ARPAT - AREA VASTA CENTRO - Dipartimento di Firenze - Settore Supporto tecnico

Oggetto: Comune di Firenze – Sistema tramviario Fiorentino – realizzazione della linea 3 lotto II: tratta Libertà – Bagno a Ripoli (Linea 3.2.1). Progetto definitivo. Parere

Figura 1: inquadramento del dominio di calcolo utilizzato per lo studio modellistico del 2019. In azzurro sono indicati gli archi viari simulati. I recettori "discreti" considerati sono numerati da 1 a 52.

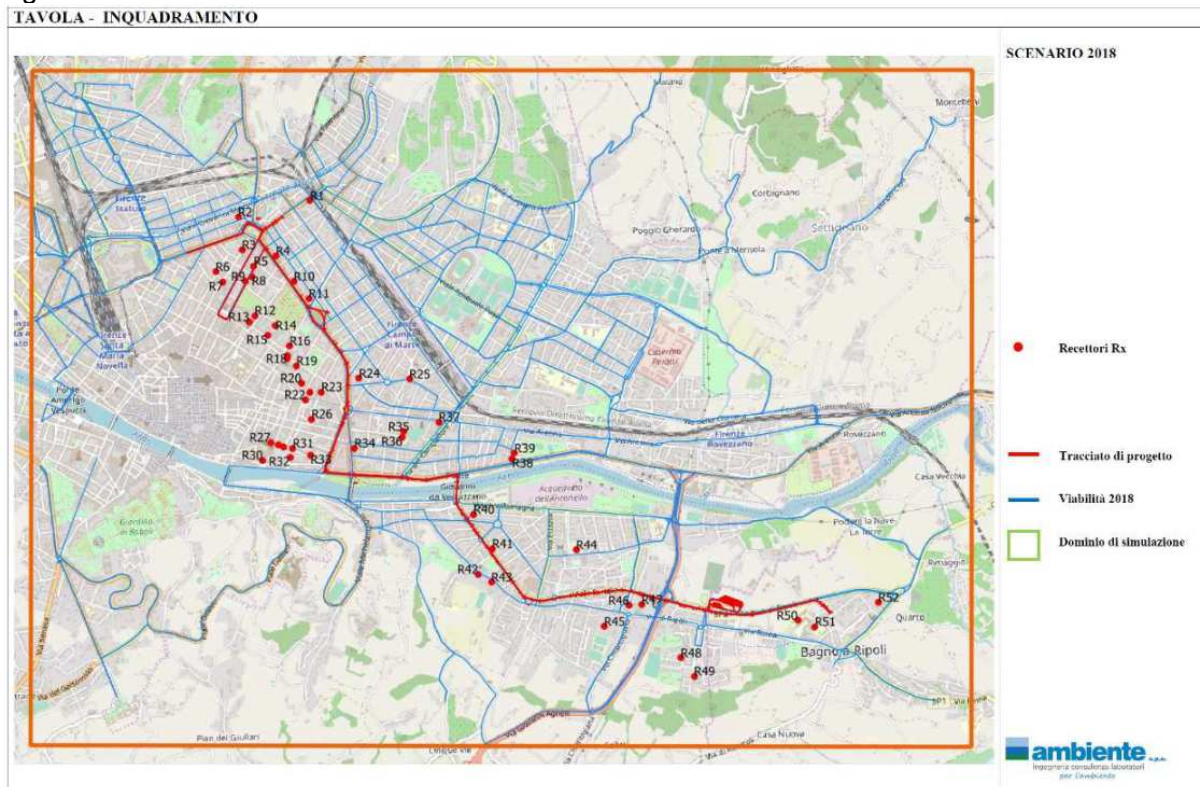
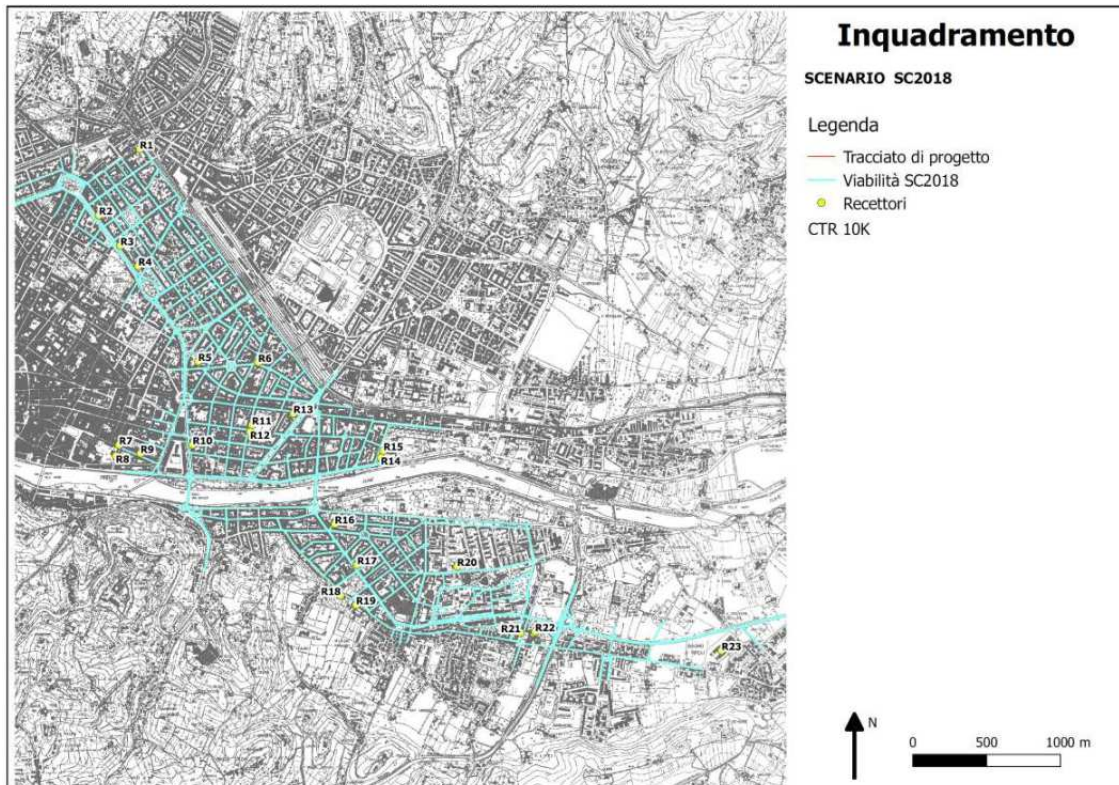
In ogni caso occorre evidenziare che in seguito dell'aggiornamento dello Studio trasportistico, lo studio per la simulazione della dispersione degli inquinanti in atmosfera, riportato nel documento datato aprile 2021 (FL32 -PD-SFA-RL-001-0F "Studio Preliminare Ambientale") è stato effettuato su un dominio di calcolo diverso rispetto a quello utilizzato nella precedente versione del 2019.

In particolare, nello studio datato 2021 viene implementato un sottoinsieme dei recettori discreti utilizzati a suo tempo nello studio datato 2019, come si desume confrontando la Figura 1 con la Figura 2; si noti - ai fini di un confronto - che i recettori aventi la stessa posizione sono numerati in modo diverso nei due studi (ad esempio ad R14 nello studio del 2021 corrisponde R38 nello studio 2019).

Dall'analisi delle due tabelle si evidenzia come, nonostante le differenze nei domini di calcolo utilizzati le concentrazioni in atmosfera stimate nelle diverse versioni dello studio, mantengano in generale lo stesso ordine di grandezza, specialmente presso i recettori la cui posizione ricade ben all'interno di entrambi i reticoli viari stimati nelle due versioni dello studio di dispersione. In alcuni casi (recettori R1, R14 e R15) si riscontrano differenze di una certa rilevanza tra le concentrazioni stimate nello studio del 2019 (più elevate) e quelle stimate nello studio del 2021 (meno elevate), circostanza che è verosimilmente da imputare al fatto che nello studio più recente tali recettori sono influenzati da un numero inferiore di archi viari simulati⁵. Considerato quanto sopra, e tenuto conto che - a parte quanto indicato sopra - non si rileva alcuna altra differenza di rilievo fra lo studio datato 2019 (già valutato positivamente nel contributo di questo Settore datato 26.11.2019) e quello depositato nel 2021, si ritiene che le simulazioni effettuate dal proponente mantengano nel complesso la loro validità anche in seguito dell'adeguamento relativo alla modifica progettuale relativa al nuovo Ponte di Bellariva.

Si ritiene pertanto ottemperata la relativa prescrizione riportata alla pag. 77 del Rapporto istruttorio allegato alla Deliberazione n. 2020/G/00394 della Giunta Comunale di Firenze.
